RN122 - DEVIATION DE SANSAC-DE-MARMIESSE ET RACCORDEMENT AU CONTOURNEMENT SUD D'AURILLAC

Dossier d'enquête préalable à la Déclaration d'Utilité Publique

**Avis délibéré de l'Autorité environnementale
sur l'aménagement de la déviation de la
RN 122 de Sansac-de-Marmiesse et raccordement
au contournement sud d'Aurillac (15)**

n° Ae : 2012-21

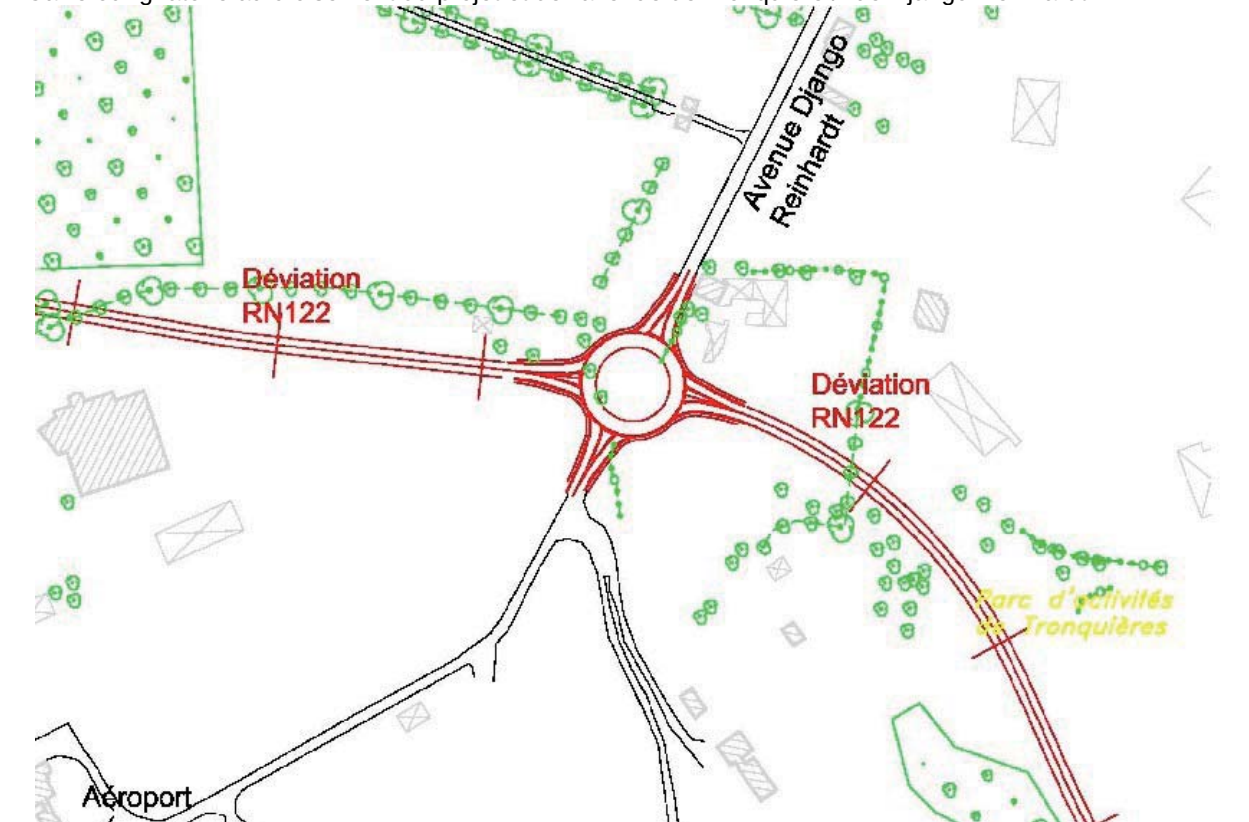
Recommandation n°5 (chapitre 3.3 de l'avis de l'Ae « l'analyse des variantes et les raisons du choix », page 8/12) : **L'Ae recommande au maître d'ouvrage d'indiquer de façon précise la solution retenue mise à l'enquête.**

La variante localisée dans le secteur de la Sablière, portant sur l'acquisition des bâtiments (funérarium, concessionnaires automobile, maison, location de matériel de TP) a été retenue : le maintien des bâtiments constituait une contrainte forte pour le tracé routier, ne permettant pas de respecter les recommandations techniques pour la conception générale et la géométrie de la route (guide Aménagement des Routes Principales). De plus, leur accès ne pouvait pas être rétabli dans des conditions de sécurité satisfaisantes s'agissant de projets routiers en tracé neuf.

De même, l'option d'échange A consistant à aménager un carrefour giratoire au croisement du projet et de l'avenue de Tronquière / rue Django-Reinhardt a été retenue à l'issue de la concertation.

Plan synoptique

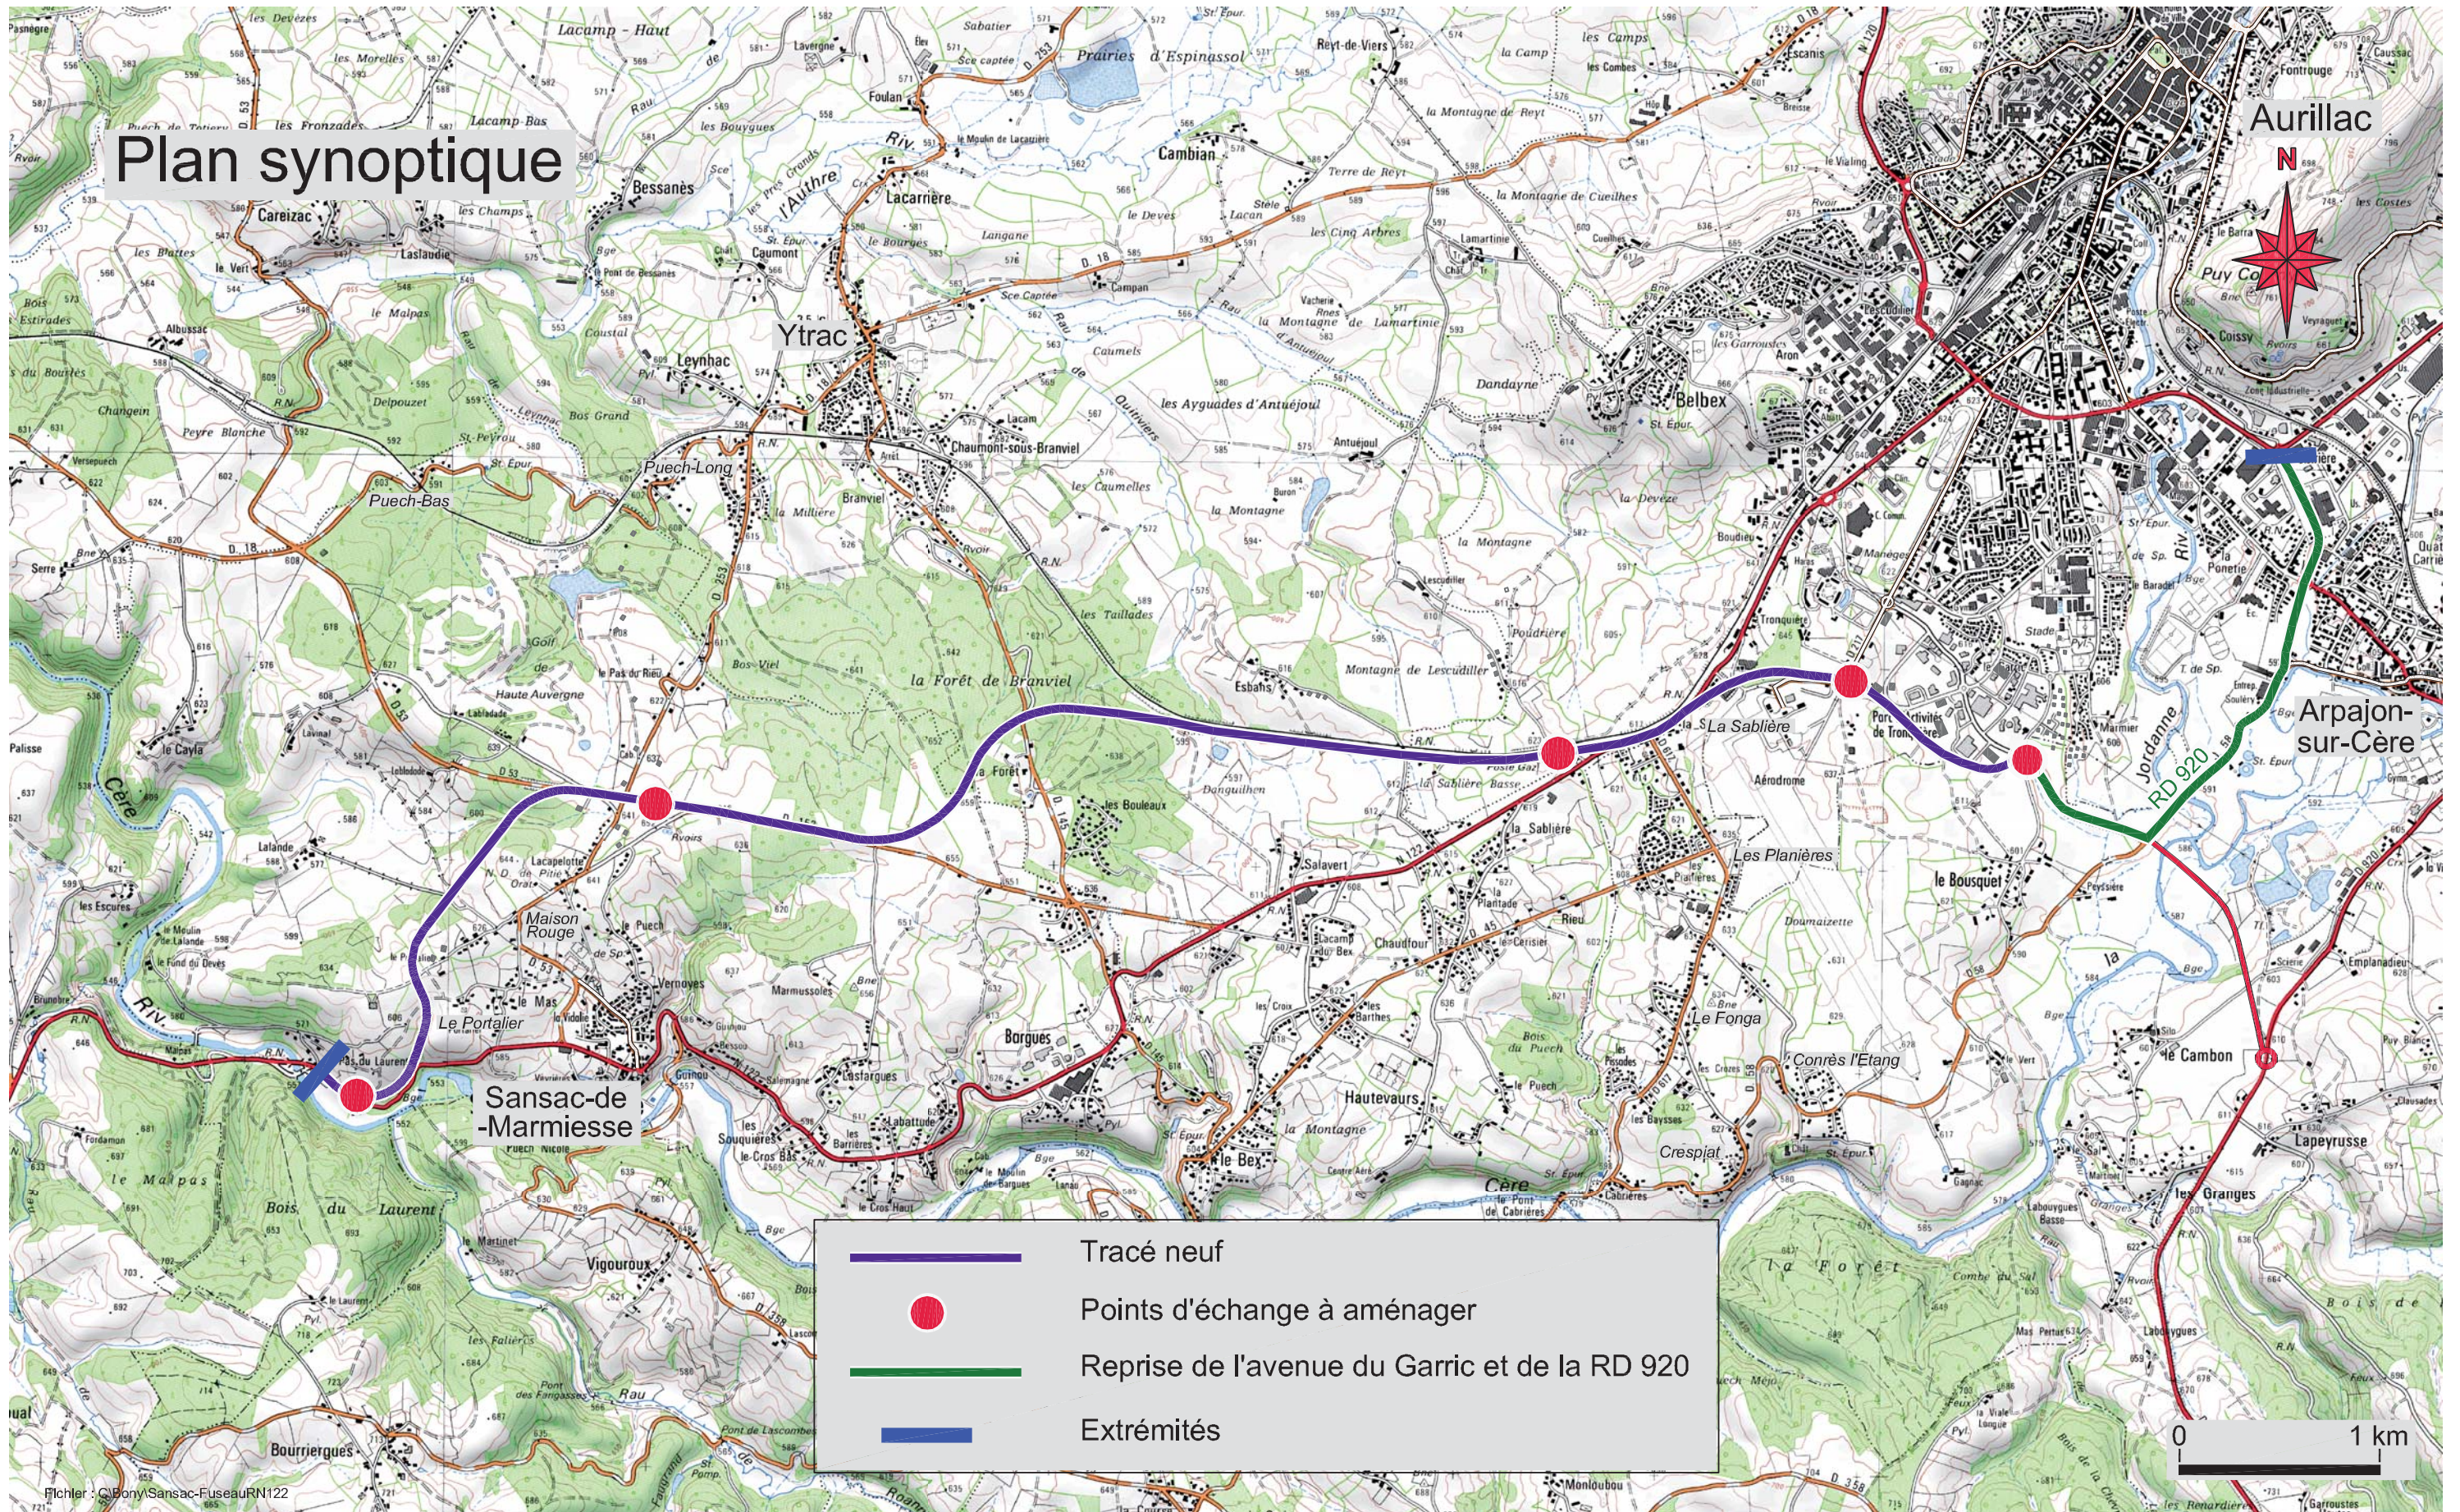
Recommandation n°3-1 (chapitre 3.1 de l'avis de l'Ae « la qualité des documents figurant dans le dossier d'étude d'impact », page 7/12) : **L'Ae recommande au maître d'ouvrage d'apporter toutes les précisions cartographiques pour la définition de son projet (...)**

Recommandation n°16 (chapitre 3.7 de l'avis de l'Ae « le résumé non technique», page 12/12) : **L'Ae recommande d'y inclure une carte présentant l'intégralité du projet et d'apporter les corrections nécessaires relatives aux remarques formulées dans le présent avis.**

Le plan synoptique ci-joint, complétant le plan général des travaux figurant en page 43 du dossier, présente le projet, en faisant ressortir :

- le tracé neuf, entre le Pas du Laurent et l'avenue du Garric, et les 5 points d'échange (carrefours) à aménager :
 - le Pas du Laurent,
 - carrefour avec les RD 53, 153 et 253,
 - la Sablière,
 - carrefour avec l'avenue de Tronquière et la rue Django-Reinhardt,
 - le Garric ;
- la reprise de l'avenue du Garric et de la RD920 jusqu'au carrefour de Sistrières (carrefour Tricot), avec aménagements ponctuels (aménagements en faveur des piétons et cyclistes, assainissement, couche de roulement). La section comprise entre Soulère et l'avenue du Garric est désormais dénommée RD920 (continuité entre Sistrière et barreau franchissant la Cère), et non RD58 comme il peut figurer sur certains plans du dossier.

Le plan synoptique établi en réponse à la recommandation n°3-1 présente l'intégralité du projet.
